中部電力

H4-CA-264-R00

浜岡原子力発電所 震源を特定せず策定する地震動について (コメント回答)

2023年4月6日

標準応答スペクトルに係る補正申請（2021年12月）からの変更について (概要)

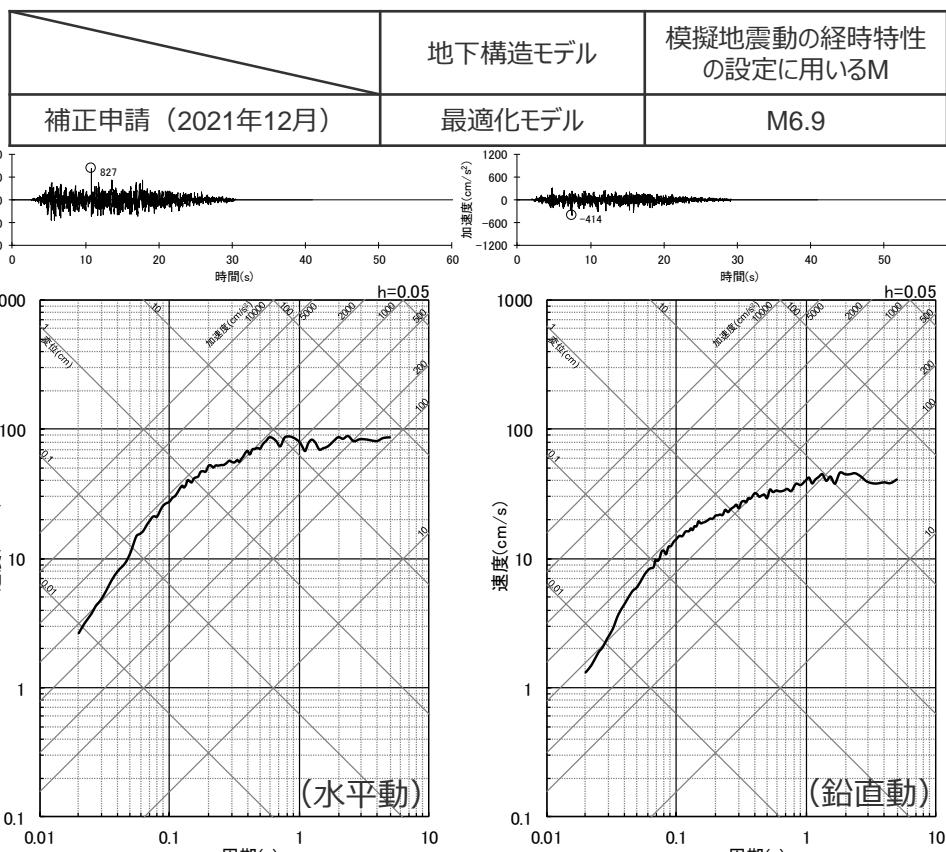
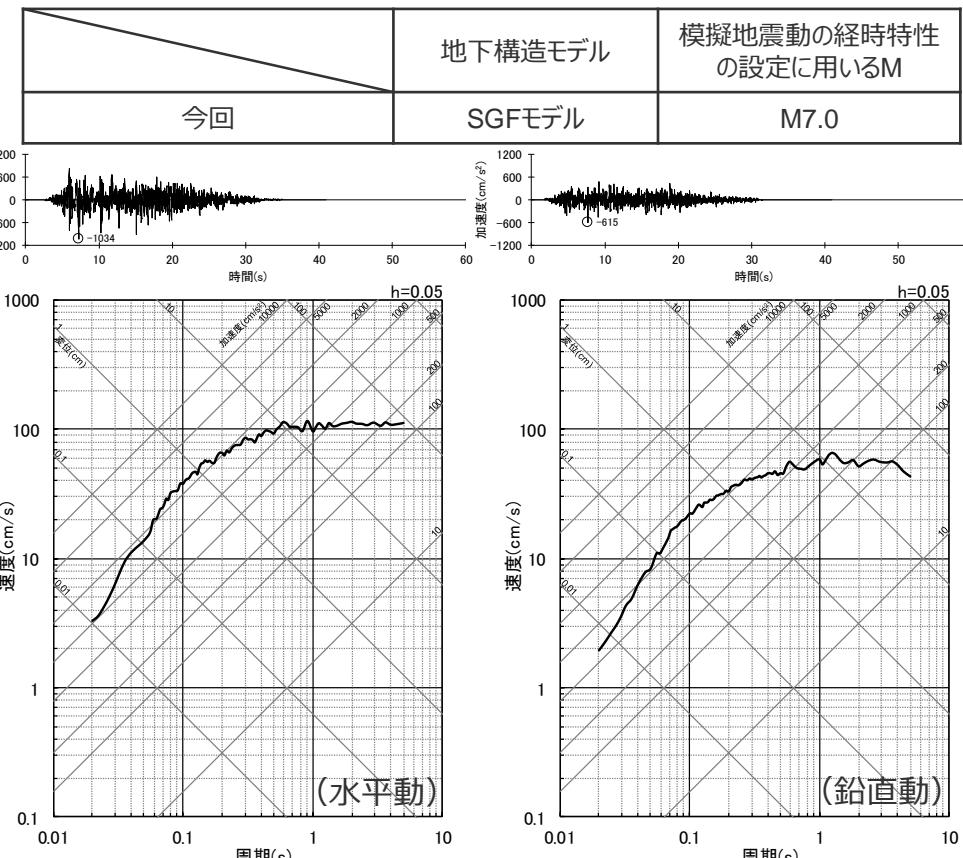
No.	コメント	回答概要	ページ
1	震源を特定せず策定する地震動の標準応答スペクトルに基づく地震動に関する補正申請において、断層モデルを用いた手法による地震動評価で用いる地下構造モデルとは異なる地下構造モデルが用いられているが、先行サイトの審査でもコメントしているとおりその理由の説明が必要であり、地下構造モデルの審査以降に相応な調査や検討、分析の追加が新たに行われてなければ地下構造モデルを新たに設定する妥当性が言えないこと、もし新たなデータや知見が得られたことにより新しく設定した地下構造モデルを用いるということであれば、これまで審査してきた断層モデルを用いた手法の地下構造モデルや地震動評価結果についても再度審査する必要が生じ、審査の長期化に繋がる部分もあることを踏まえて、標準応答スペクトルに基づく地震動の評価方針を説明すること。	標準応答スペクトルに基づく地震動の評価方針については、標準応答スペクトルに基づく地震動の評価に用いる地下構造モデルについて、補正申請から変更し、断層モデルを用いた手法による地震動評価の統計的グリーン関数法で用いた地下構造モデル（SGFモデル）と同じものを用いることとする。 また、先行サイトの審査を踏まえ、標準応答スペクトルに基づく地震動の評価に用いる模擬地震動についても、補正申請から変更し、振幅包絡線の経時変化をM7.0で設定して作成することとする。	第1117回 審査会合で 回答済
2	震源を特定せず策定する地震動でも、S波低速度層による地震動の増幅を考慮した地震動評価を行うこと。その際には、どの程度の増幅の考慮が必要かについても検討したうえで、反映方法を説明すること。	「標準応答スペクトルに基づく地震動」及び「2004年北海道留萌支庁南部の地震の基盤地震動に基づく地震動」について、S波低速度層による地震動の増幅を考慮することとし、「敷地ごとに震源を特定して策定する地震動」の断層モデルを用いた手法と同じ増幅係数を用いて地震動の顕著な増幅を考慮する地震動評価を行う。	p.6,9~11, 17~19,44, 55~62, 124~131, 172,174, 176~181

- 標準応答スペクトルに基づく地震動の評価に用いる地下構造モデルについて、補正申請（2021年12月）では、敷地の地震観測記録に基づき最適化して設定した地下構造モデル（最適化モデル）を用いたが、第1041回審査会合コメント及び先行サイトの審査を踏まえ、断層モデルを用いた手法による地震動評価で用いた地下構造モデル（SGFモデル）と同じものを用いることに変更。
- また、標準応答スペクトルに基づく地震動の評価に用いる模擬地震動について、補正申請（2021年12月）では、振幅包絡線の経時変化をM6.9で設定して作成していたが、先行サイトの審査を踏まえ、振幅包絡線の経時変化をM7.0で設定して作成することに変更。

＜標準応答スペクトルに基づく地震動（補正申請（2021年12月））
(上図：加速度時刻歴波形、下図：応答スペクトル)＞

＜標準応答スペクトルに基づく地震動（今回）
(上図：加速度時刻歴波形、下図：応答スペクトル)＞
